**Rapport van bevindingen na ambtshalve controle,
melding, handhavingsverzoek etc.**

1. Wat is feitelijk geconstateerd?	////////////////////////////////////
Op welk adres is de controle uitgevoerd?	Bilderdijkstraat 99 begane grond
Wanneer is de controle uitgevoerd?	Maandag 19 mei 2025 om 14:02
Wat is er geconstateerd tijdens de controle?	<p>Ik heb de volgende overtredingen/ afwijkingen geconstateerd:</p> <ul style="list-style-type: none">• De vloer van de bestaande entresol is verhoogd. <p>Foto 1: de rode pijlen geef de oude vloerbevestiging van de entresol aan. De blauwe pijlen geven boven en onderzijde van de nieuwe vloer van de entresol aan.</p>

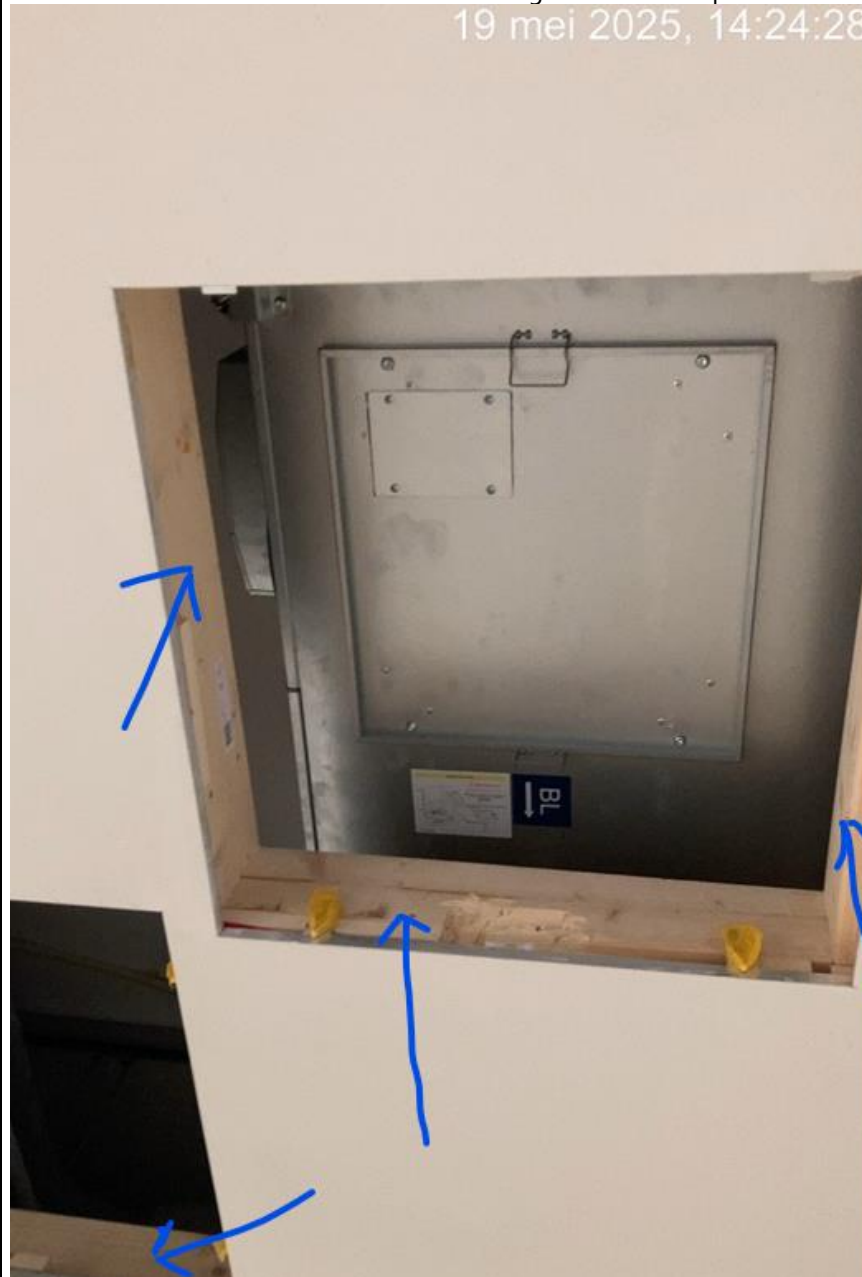
- Tussen het bestaande plafond en het nieuwe verlaagde plafond is een installatie t.b.v. de luchtbehandeling geplaatst. Genoemde installatie draagt zijn gewicht op het verlaagde plafond af.

Foto2 : De blauwe pijlen geven de nieuwe positie van de balklaag van het verlaagde plafond aan. Een deel van de nieuwe luchtbehandelingsinstallatie is op de foto zichtbaar.

- Er is een dragende vloer geconstrueerd voor het bovendeel van de nieuwe dubbeldeks sauna

Foto3: De pijlen geven de boven vloer van de dubbeldeks sauna aan.

Foto4: Boven vloer van de nieuwe dubbeldeks sauna.

- Foto 5: de rode omkadering geeft de wijziging van de dakconstructie weer. De dakconstructie van de whirlpool ruimte is deels gewijzigd door het aanbrengen van extra balken.
- Foto 5: Het rode kader geeft de constructieve wijziging van de dak balklaag aan.

- In de achtergevel van de bedrijfsruimte zijn twee roosters aangebracht voor luchtbehandeling

Foto 6: Deze beide roosters in de achtergevel maken onderdeel uit van de aanvraag luchtbehandelingsinstallatie met kenmerk Dso 20240225039.

Foto/afbeelding 8:- positie roosters in de achtergevel
